Lot 1 – Pont 1 - Entreprise GMA

4. Considération de la Mission de contrôle

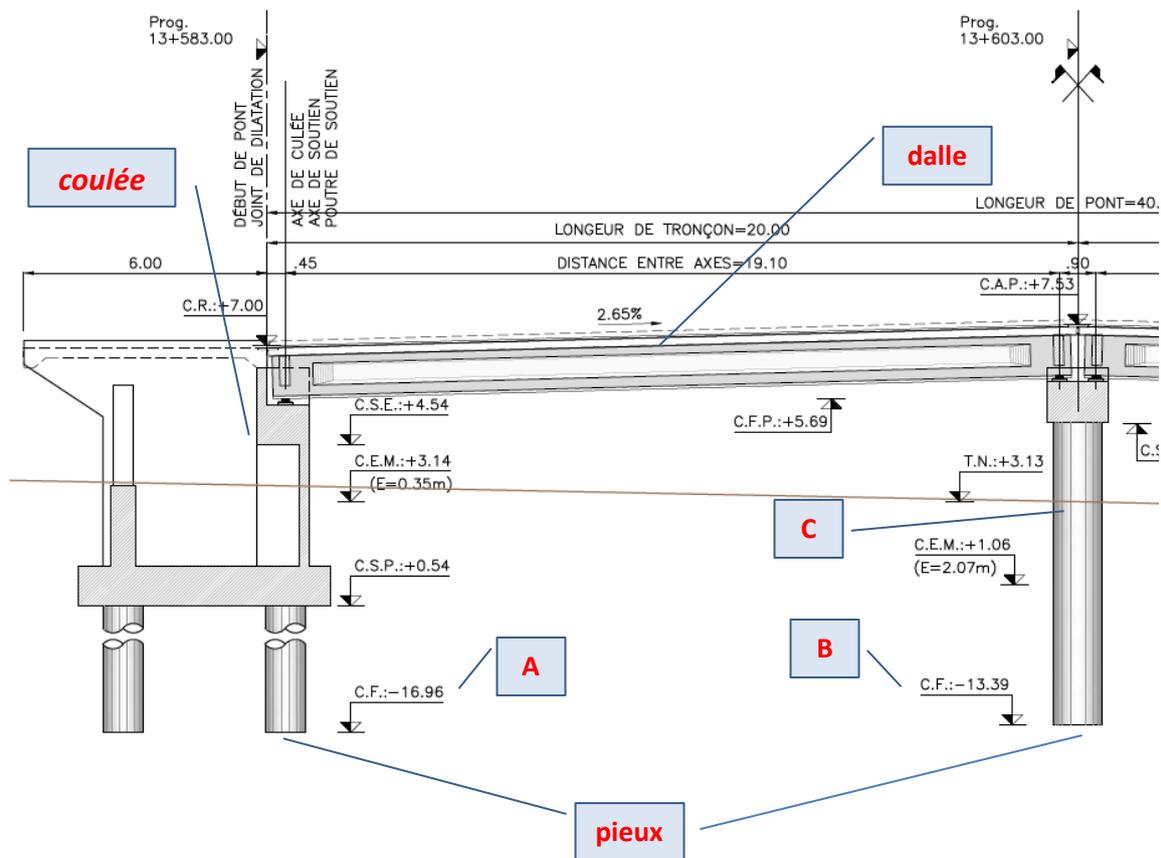
- Toutes les parties ont été vérifiées et ont résulté suffisamment résistantes.
- On remarque que la solution choisie par le Bureau d'étude initial a prévu un même dimensionnement de hauteur pour les pieux, mais une longueur différente de pénétration de la profondeur pour ceux-ci.

- Ce réglage a porté à éliminer la semelle dans la partie centrale du pont, et a fait ressortir les pieux de 5 m.
- On doit considérer que dans ce cas la partie inférieure des pieux n'atteint pas la partie la plus dure du terrain, qui d'après les essais au pénétromètre, se situent plus profondément.

- Dans le dessin schématique suivant on peut voir au point « A » une profondeur de 13,96 m, et dans le point « B » une profondeur de 13,39 mètres. Au point « C » on ne voit pas de semelle de connexion entre le pieux.

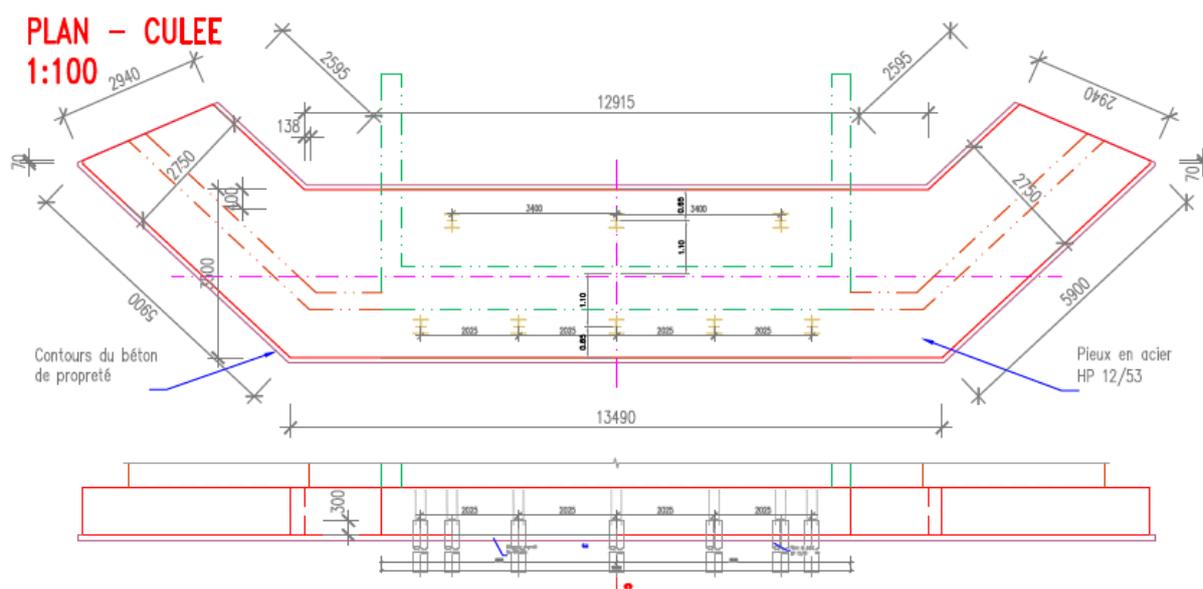
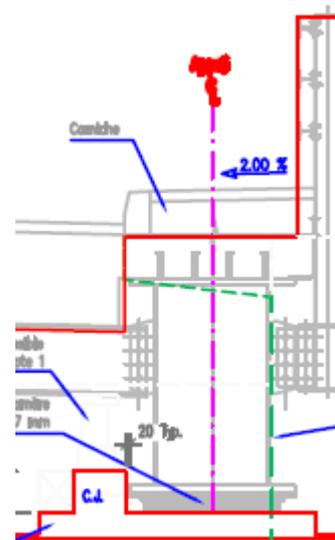
- Le garde rail latéral sera attaché différemment que celui du projet initial.
- Les pieux proposés, par l'Entreprise, sont dans ce cas présent prévus en acier, HP 12/53, de 17m50 de hauteur, à la place des pieux forés de 1,00 m de diamètre.
- Les pieux sont situés dans la partie centrale de la semelle (voir dessin ci-dessous) ; il est nécessaire d'en prévoir également dans les surfaces latérales des semelles.

- Les pieux en acier en H prévus dans la variante de l'Entreprise (voir dessin ci-contre à gauche) présentent une surface latérale de 1,79 mq/m. En ce qui concerne les 6 pieux circulaires en béton la surface est de 3,14 mq/m. Il est donc nécessaire maintenir la même surface de friction. Mais est aussi nécessaire d'avoir une équivalence de surface horizontal entre le pieux en béton, prévues originairement et les neufs pieux en acier. La surface des premières qui ont le diamètre de 1,00 m est de $r^2 \times 3,14 = 0,785 \text{ m}^2$ pendant que les secondes ont chaque un une surface de $0,010 \text{ m}^2$. A la place des 12 pieux

présentent une surface latérale de 1,79 mq/m. En ce qui concerne les 6 pieux circulaires en béton la surface est de 3,14 mq/m. Il est donc nécessaire maintenir la même surface de friction. Mais est aussi nécessaire d'avoir une équivalence de surface horizontal entre le pieux en béton, prévues originairement et les neufs pieux en acier. La surface des premières qui ont le diamètre de 1,00 m est de $r^2 \times 3,14 = 0,785 \text{ m}^2$ pendant que les secondes ont chaque un une surface de $0,010 \text{ m}^2$. A la place des 12 pieux

de l'étude initial l'entreprise a prévu 16 pieux ; mais pour tenir en considération la différence des pieux, en accord avec les calculs annexés, pour la Mission de contrôle sont nécessaires (12 x 231 tonn) : 80.24 tonn \approx 34 pieux globalement, 18 pieux en plus de la prévision de l'Entreprise.

- Ceux-ci peuvent être répartis, comme indiqué plus haut, également dans la surface latérale des semelles.

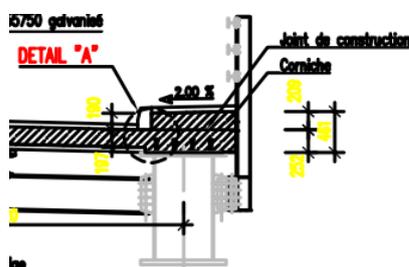
- L'augmentation de l'épaisseur de la dalle supérieure peut être considéré un avantage pour la pérennité, grâce à sa meilleure capacité portante.
- Toutefois on peut remarquer **sur le dessin** ci-contre (figurant à la **page 4** du dossier de l'Entreprises) que les sections qui sont à l'avant de l'appui sur les poutres (point « K ») ont une dimension réduite ce qui diminue donc leur résistance. Ceci implique toutes les sections concernées et n'est pas acceptable.

l'appui sur les poutres (point « K ») ont une dimension réduite ce qui diminue donc leur résistance. Ceci implique toutes les sections concernées et n'est pas acceptable.

- La mission de contrôle émet donc des réserves jusqu'à obtention d'explications techniques de la part de l'Entreprise.
- En ce qui concerne la réduction de la hauteur du pont, il doit aussi comporter un plan détail des voies d'accès existantes qui son située perpendiculairement de part d'autre du nouveau pont.

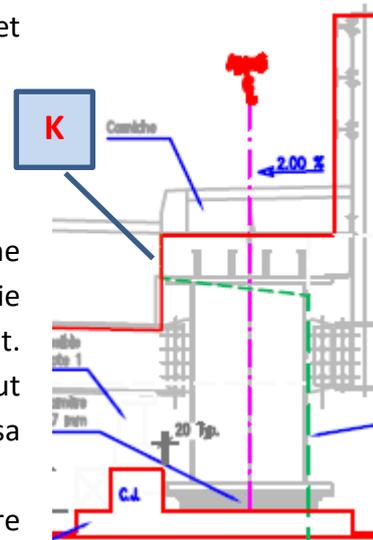
- Par contre, **dans le même dossier**, à la **page 11** le même dessin est différent et présente une situation correcte. Voir cet autre dessin de la page 11 ci-contre.
